ZP.271.9.2019

Pytania i odpowiedzi do postępowania przetargowego pn.: Rozbudowa budynku po byłym przedszkolu w celu utworzenia sali widowiskowej w ramach Regionalnego Parku Edukacji, Kultury i Turystyki.

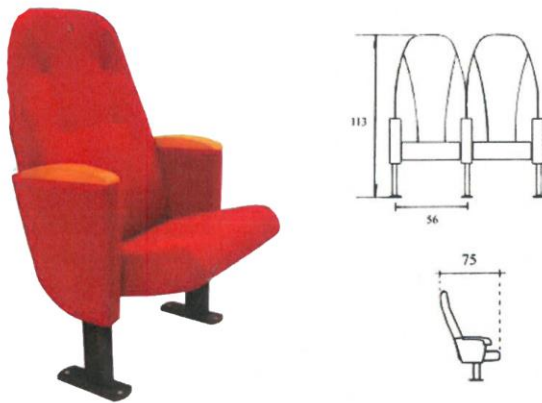
W przedmiarze występuje pozycja 161 „Fotele kinowe (kupno, dostawa, montaż)”. Czy Zamawiający stawia wymagania co do foteli? Jeżeli tak, prosimy o uzupełnienie.

**Odpowiedź: Fotel ze składanym siedziskiem, podłokietnikami i zagłówkami, z obiciem materiałowym (do uzgodnienia), mocowany do podłoża na dwóch podporach, fotele ponumerowane (rząd, miejsce) – wg poniższego załącznika.**
